改善箇所説明図①

基準不適合発生箇所

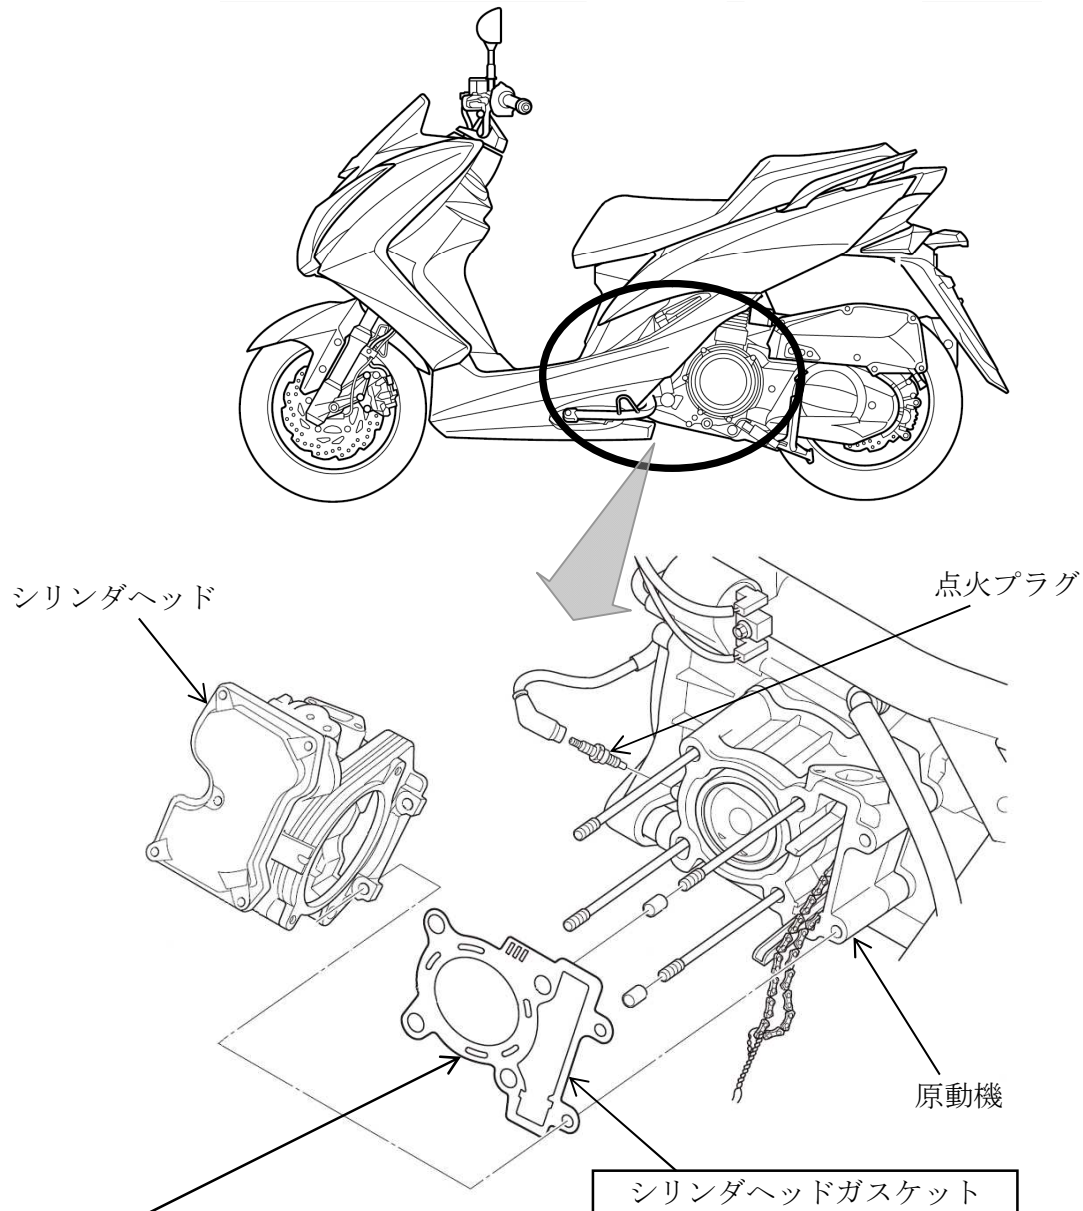
原動機において、シリンダヘッドの締付けが不適切なため、シリンダヘッドガスケットの気密性が低いものがある。そのため、高速走行等の高負荷時にシリンダヘッドガスケットの気密性が損なわれ、冷却水が燃焼室内に侵入して点火プラグが濡れ、最悪の場合、アイドリング時にエンストしたり、始動できなくなるおそれがある。

改善の内容：全車両、シリンダヘッドガスケットを新品と交換し、シリンダヘッドを適切に締付ける。

識別：メインスタンド左側の車体取り付け部付近に白ペイントを塗布する。
